**Modulo per la presentazione delle osservazioni per i piani/programmi/progetti sottoposti a procedimenti di valutazione ambientale di competenza statale**

ID: 10569 Progetto per la costruzione ed esercizio di un impianto eolico composto da n. 8 aerogeneratori di potenza unitaria pari a 6,6 MW, per una potenza complessiva pari a 52,8 MW, denominato "Cesepiano" localizzato nei Comuni di Tufara (CB) e Gambatesa (CB) e delle relative opere di connessione alla RTN site nei Comuni di Riccia (CB) e Cercemaggiore (CB).

*Figura 1*

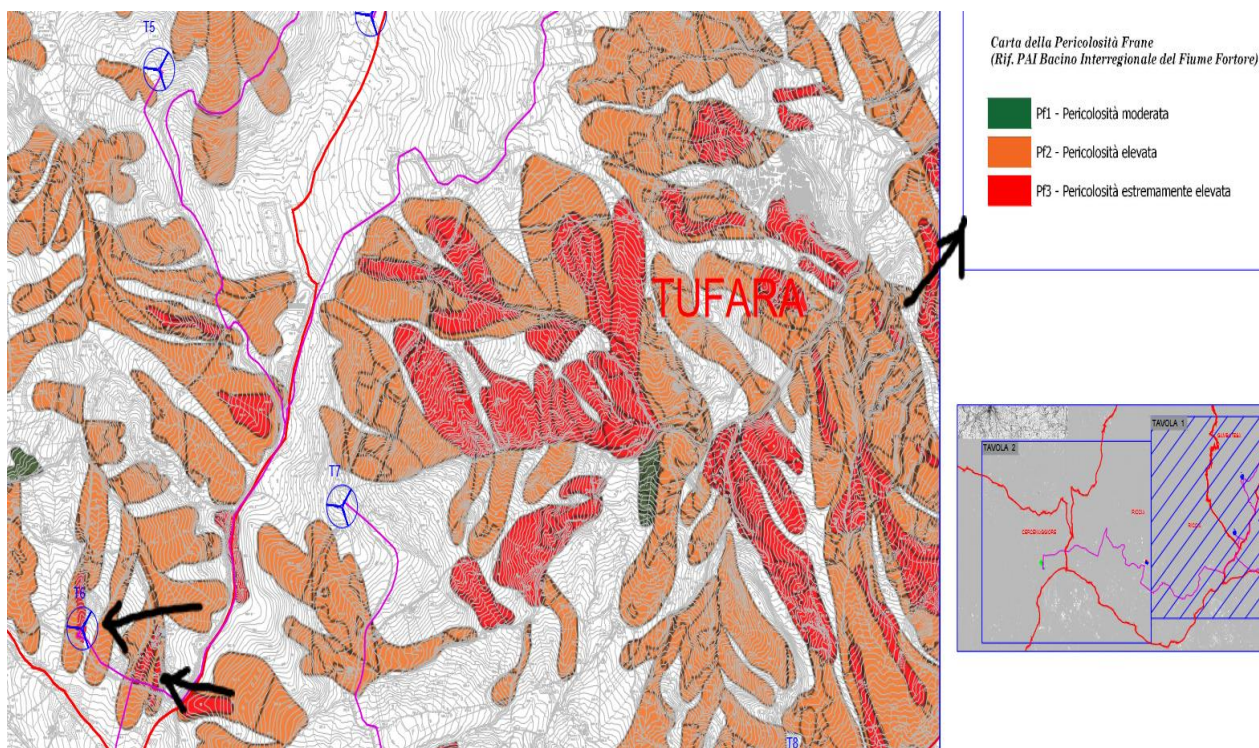
- Si noti che l'area di installazione della torre **T6**, come si evince da elaborato **PEPI-D-EA-30.a**, si trova in "zona frana" a **pericolosità estremamente elevata**; vi sono due frane attualmente attive ( in allegato foto Figura 1 e 2) : la prima a circa 10 mt a monte del sito **T6** e la seconda a circa 15 mt ovest **T6**. Per cui il sito non è idoneo ad ospitare una torre di tali dimensioni ( 200 mt di altezza) essendo un' area **soggetta a pericoloso dissesto idrogeologico**. L'area è costeggiata da strada comunale e percorsa da mezzi agricoli e da popolazione locale.
